改善箇所説明図

不具合の内容

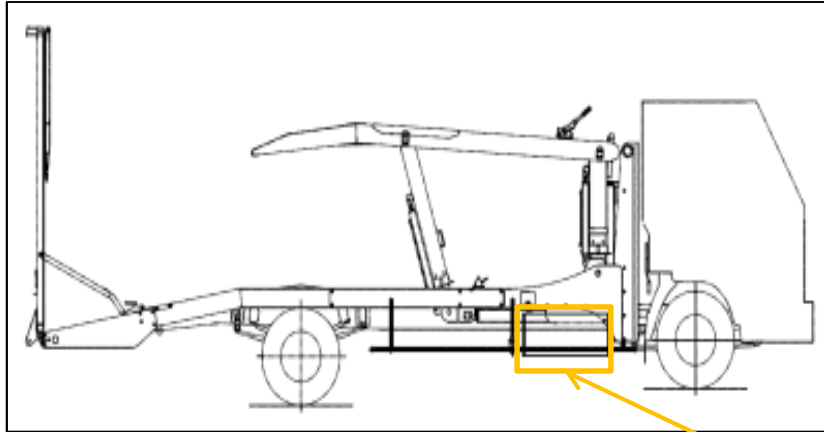
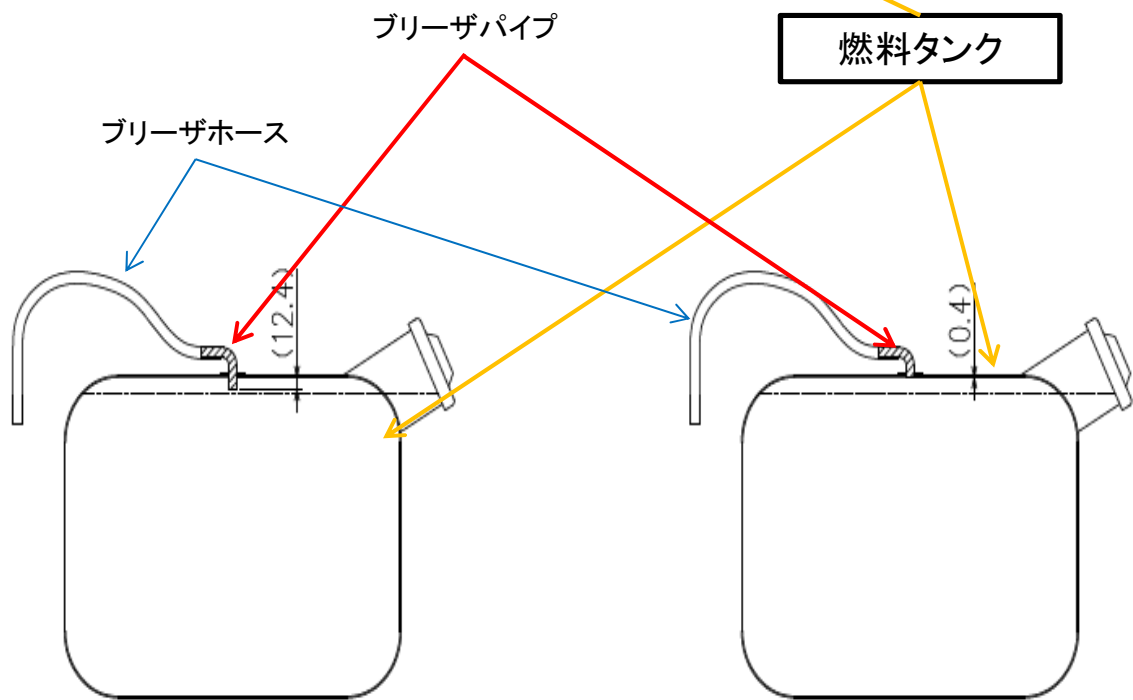
不具合発生箇所

不具合品

ブリーザパイプがタンク内に
約12.4mm入り込んでる

車両運搬車の燃料タンクのブリーザパイプにおいて、製造指示が不適切なため、当該パイプの内部寸法が長くなっているものがある。そのため、燃料を給油口の縁いっぱいまで供給すると、走行中、ブリーザホースから燃料が漏れるおそれがある。

対策品

全車両、燃料タンクを対策品に交換する。

識別：タンク蓋を白色でペイントする
